「（仮称）栄一丁目御園座共同ビル計画」
建設事業に係る見解書

（大規模建築物の建築）

平成25年12月

株 式 会 社 御 園 座
積 水 ハ ウ ス 株 式 会 社

第3次名古屋市環境基本計画の施策の体系

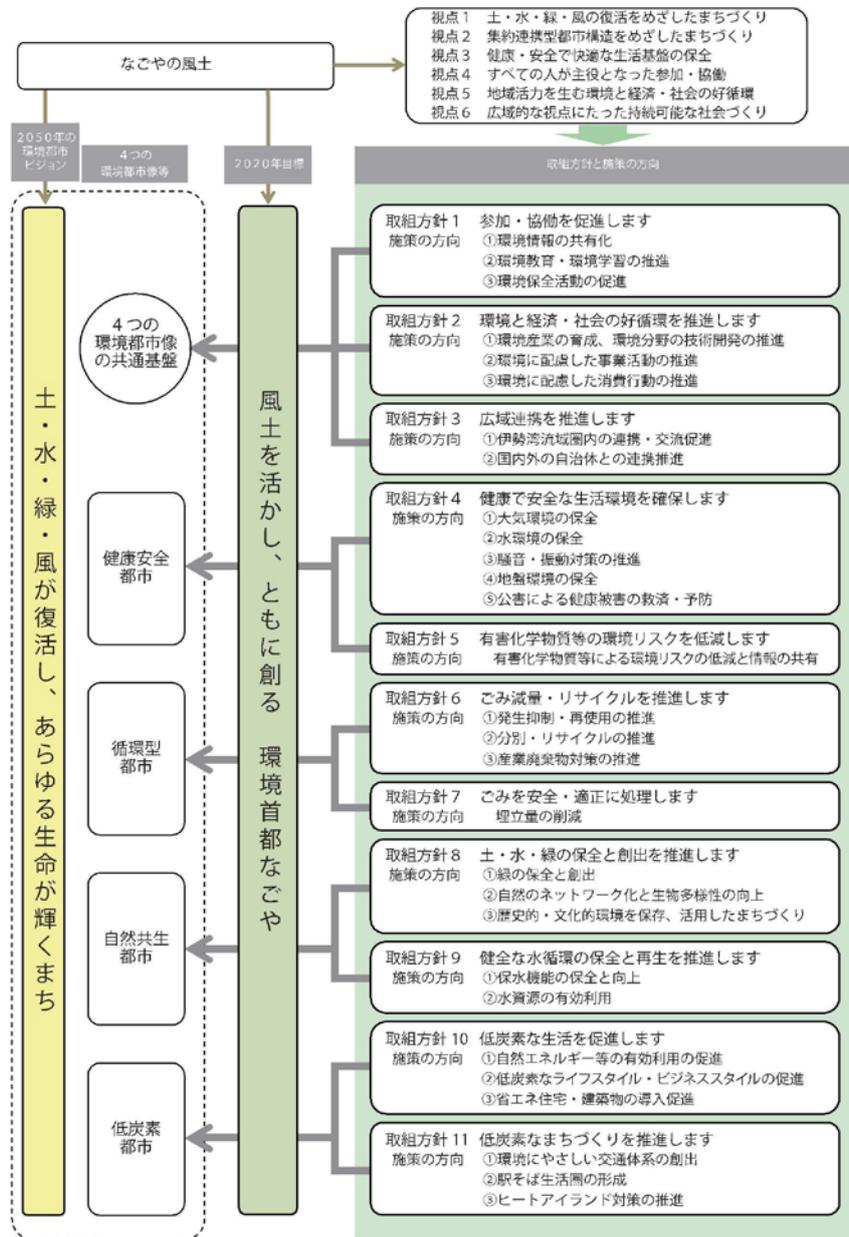
項 目	意 見 の 概 要
事業予定地及びその周辺地域の概況	<p>[道路交通状況について]</p> <p>p39 御園座の目の前の19号の道路交通状況を記載しないのは理解できない。追加記載すべきである。方法書への意見「道路交通状況で県道、市道、都市高速道路の12時間交通量が示してあるが、今回の計画に大きな影響を与える国道19号の交通量が欠落しているので、追加して「調査対象区域における自動車交通量は、平日及び休日ともに、矢場町線がもっとも多く…」などを修正すべきである。ちなみに道路交通騒音p53では国道19号の値が記載されている。」p368に対する見解は「調査対象区域内には、一般国道19号の交通量調査地点はありません。なお、…最も近い…中区松原町三丁目…41,487台/12時間」とあるが、調査対象区域が道路交通状況には狭すぎただけである。</p>
	<p>[集客施設の状況について]</p> <p>p368 方法書への意見「にぎわいに大きな影響を与える集客施設等を追加すべきである。たとえば…、名古屋市科学館、名古屋市美術館、伏見ライフプラザ、でんきの科学館、しらかわホールなどについて、来客者数等を調査し、明記すべきである。」に対する見解は「名古屋市科学館1,531,854人、名古屋市美術館309,872人」とあるが、この地域の発生集中交通量(歩行者)の安全性を予測評価するうえでも重要な要素となるので、本文p42などに追加すべきである。</p>
	<p>[地盤及び土壌について]</p> <p>p47,48 方法書への意見「市条例の揚水許可しか記載がないが、…地下水のゆう出を伴う掘削工事についての規制内容をこの部分で記載すべきである」及び「名古屋市環境保全条例は法の不備を補って第55条(土地改変時の調査)…を記載すべきである。」p368については、意見にしたがい、本文が追加された。この内容を十分理解し、事業段階で対応されたい。</p>
	<p>[第3次名古屋市環境基本計画について]</p> <p>p53 第3次環境基本計画の紹介で、海風の障壁になるような計画の是非を検討できるような紹介がされないのは理解できない。方法書への意見「2050年の環境都市ビジョンとして「土・水・緑・風が復活し、あらゆる生命が輝くまち」で「土・水・緑・風が復活して、人も生きものもあらゆる生命が輝くまち」「涼しい海風をまちに引きこむ」とされている。こうした点を重点的に記載し、高層ビルが海風の障壁になるような計画の是非を検討できるようにすべきである。」p370に対する見解は「…施策を記載しました。」とあるだけで不十分である。</p>

「第3次名古屋市環境基本計画の施策」として、評価書では、準備書p.53の表1-4-8に示す表から次に示す図に差し替えます。

資料4-6 建設機械稼働時における騒音レベルの最大値（敷地境界上）

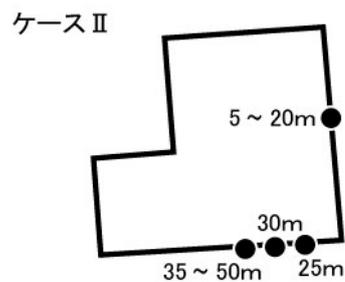
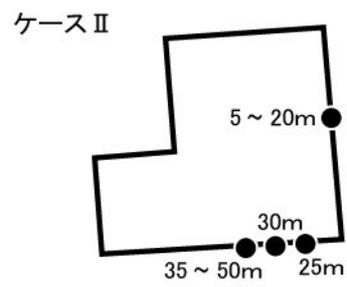
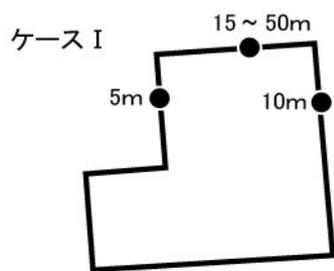
準備書の記載内容について、市民等からの意見以外の誤り（単純な誤字等は除く。以下「訂正前」という。）及びこれを訂正したもの（以下「訂正後」という。）は、次に示すとおりである。

なお、準備書の内容を訂正した部分については、（下線）を付加した。ただし、図を大幅に改訂した場合は、図の表題に（下線）を付加した。また、訂正した内容は、評価書に記載する。

解体・掘削工事後の地盤変位 (A-A'断面：変更後)

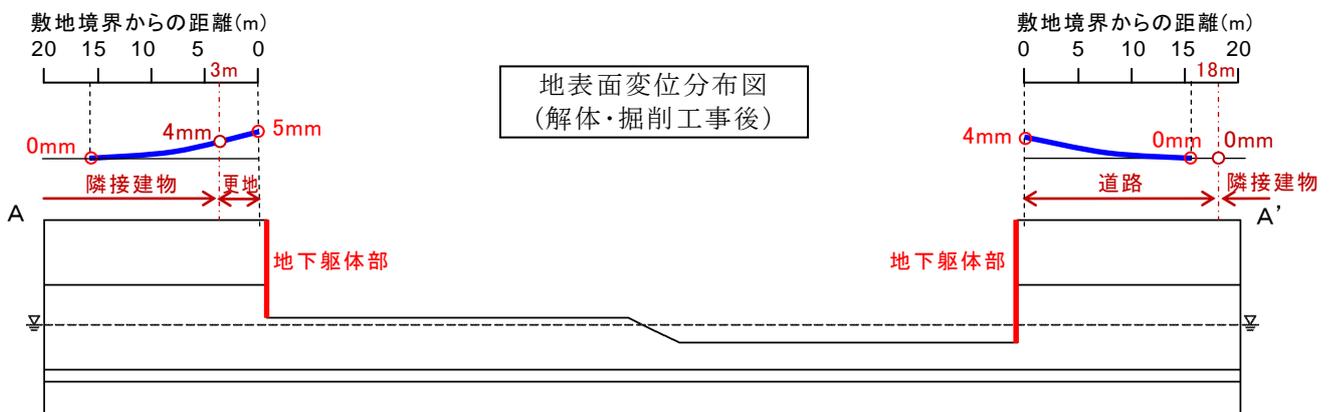
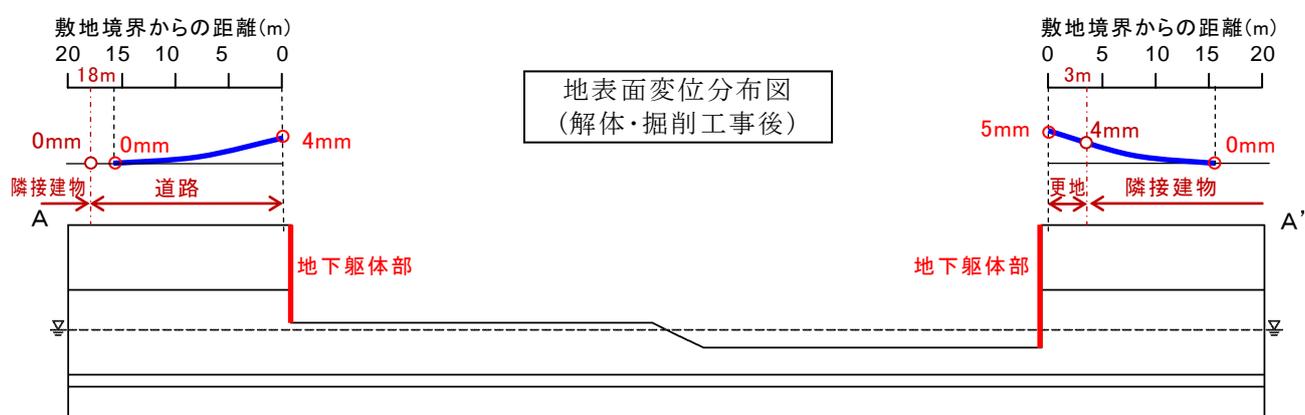
解体・掘削工事中においては、建物荷重及び土の荷重を取り除くことによって、掘削面より深い土層のリバウンドが生じる。敷地境界における地盤隆起量は、A-A'断面ではA側で5mm、A'側で4mm、B-B'断面ではB側で9mm、B'側で3mmとなり、C-C'断面のC側で8mm、C'側敷地境界において、10mmの隆起が生じると予測される。

解体・掘削工事中においては、建物荷重及び土の荷重を取り除くことによって、掘削面より深い土層のリバウンドが生じる。敷地境界における地盤隆起量は、A-A'断面ではA側で4mm、A'側で5mm、B-B'断面ではB側で9mm、B'側で3mmとなり、C-C'断面のC側で8mm、C'側敷地境界において、10mmの隆起が生じると予測される。
